Buurtcomité Nova
secretaris@bcnheemstede.nl

Betreft: Zienswijze ontwerp-inrichtingsplan Slottuin

Doorsnede 5-5

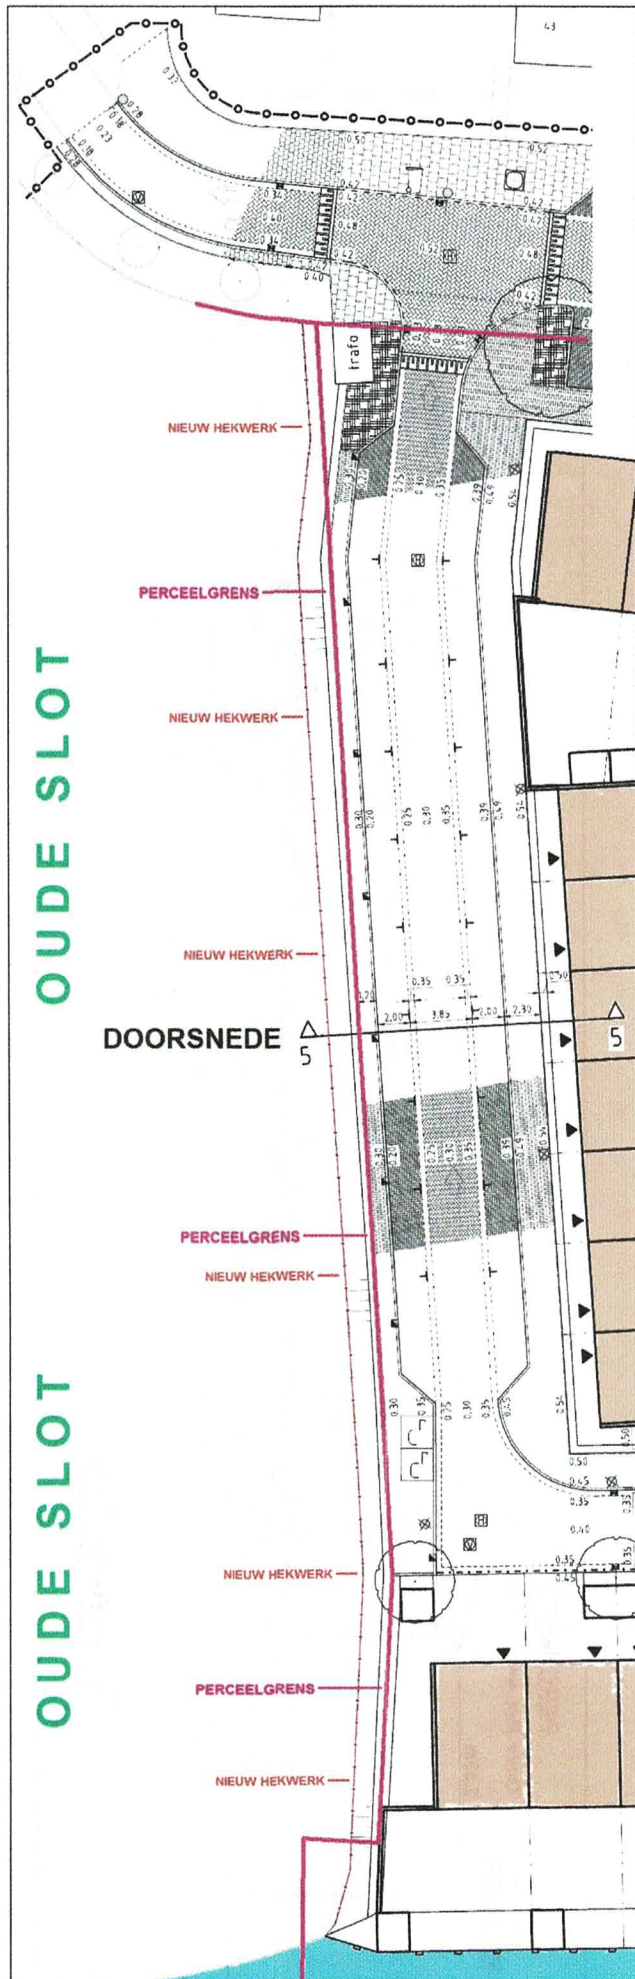
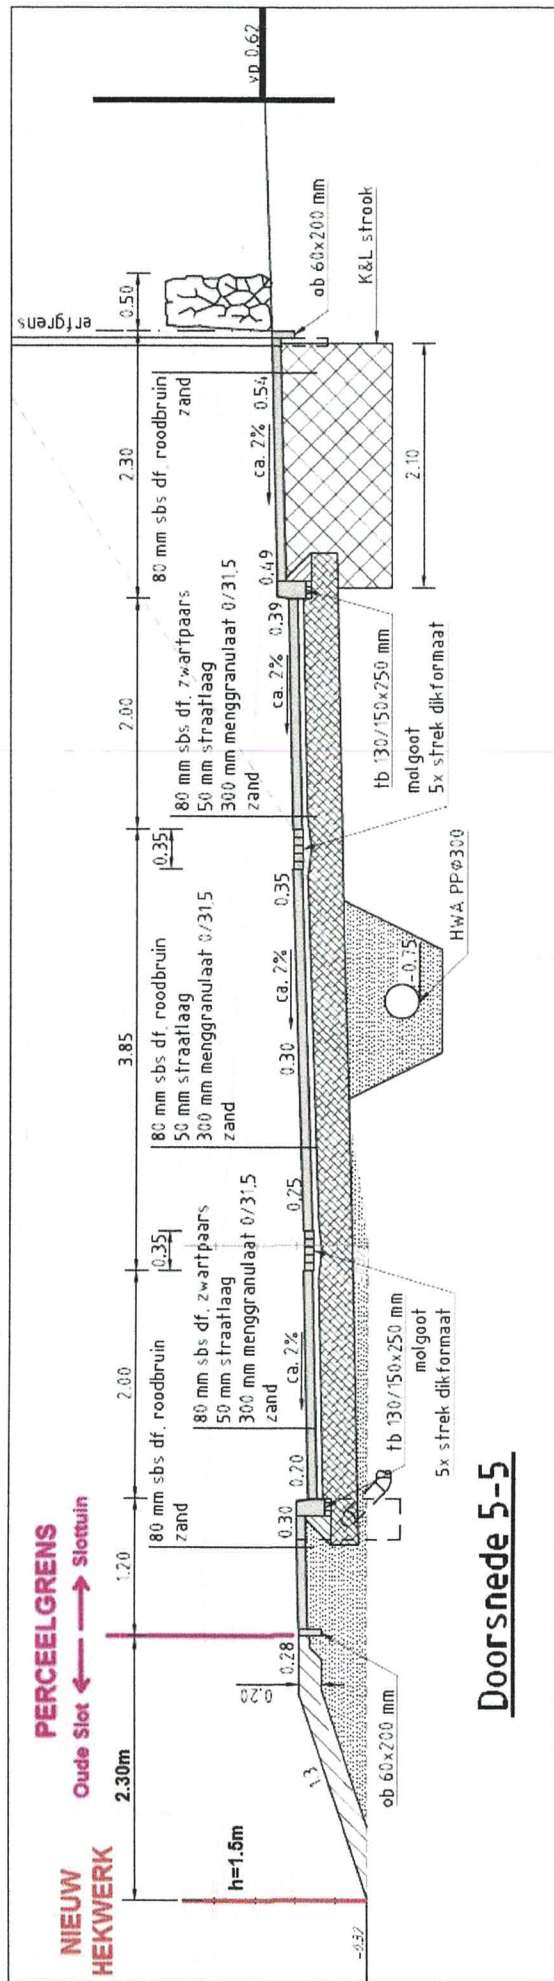
Het is niet meer dan logisch dat het nieuw te plaatsen hekwerk tussen Slottuin en Oude Slot **op** deze perceelgrens komt te staan. Dat is echter niet het geval !!! Het nieuwe hek komt nog eens 2.3 meter op het terrein van het Oude Slot te staan. Zie bijgevoegde detail afbeeldingen op blz. 3 en 4.

Er komt dus een 2.3m groenstrook met talud langs de parkeerplaatsen. Dit wordt straks gebruikt als **hondentoilet**, een ideale plek om achter de auto's je hond te laten poepen en het niet op te ruimen. Dat wordt een onhygiënische stinkboel. Dit is een bijzonder ongewenste situatie, ook omdat kinderen hier gaan struinen. Over deze ontwikkeling is nooit door Hoorne Vastgoed of door de gemeente gecommuniceerd.

De hoogte van het nieuw te plaatsen hek staat niet op tekening. Hoe hoog wordt het nieuwe hek? Het hek lijkt ons vergunningplichtig, dus er is mogelijkheid tot bezwaar.

Het nieuwe hek moet op de perceelgrens komen te staan. Het landjepik ten nadele van het Oude Slot dient gestopt te worden. Wij zullen dit ook aan de Commissie Ruimte duidelijk maken.
